Keuringsverslag van een elektrische laagspanning- en zeer lage spanningsinstallatie

NIET CONFORM

Straatnaam	Zavelweg
Huisnummer	22
Busnummer	
Postcode	2830
Gemeente	WILLEBROEK
Land	België

Aard onderzoek: Controlebezoek van een oude huishoudelijke elektrische installatie van een wooneenheid bij verkoop op vraag van de verkoper volgens (KB 08/09/2019) - AREI Boek 1- 8.4.2. en 8.2.1. en 4.2.4.3.

Afbeelding schakel- en verdeelbord:

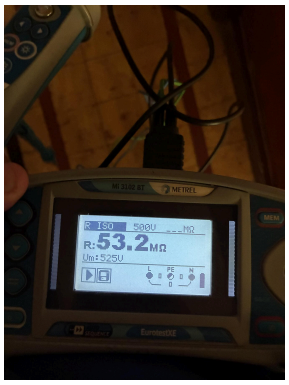
I5.05 Verdeelbord is niet voorzien van een achterwand. (Boek 1 Onderafdeling 5.3.5.1.A.)

I5.06 De deur en/of afschermplaat van het schakelbord dient (terug)geplaatst te worden. Aanraking van onder spanning staande delen mogelijk. (Boek 1 Afdeling 5.1.4. en 5.3.5.1.A. en 4.2.2.3.)

I5.08 Beschadigd en gebroken materiaal dient vervangen of hersteld te worden. De beschermingsgraad van het verdeelbord tegen rechstreekse aanraking is onvoldoende. (niet tenminste IPXX-B) (Boek 1 Onderafdeling 4.2.2.3.)

I5.10 De genaakbare, naakte onder spanning staande delen zijn onvoldoende afgeschermd. (Boek 1 Afdeling 5.1.4. en 4.2.2.3.)
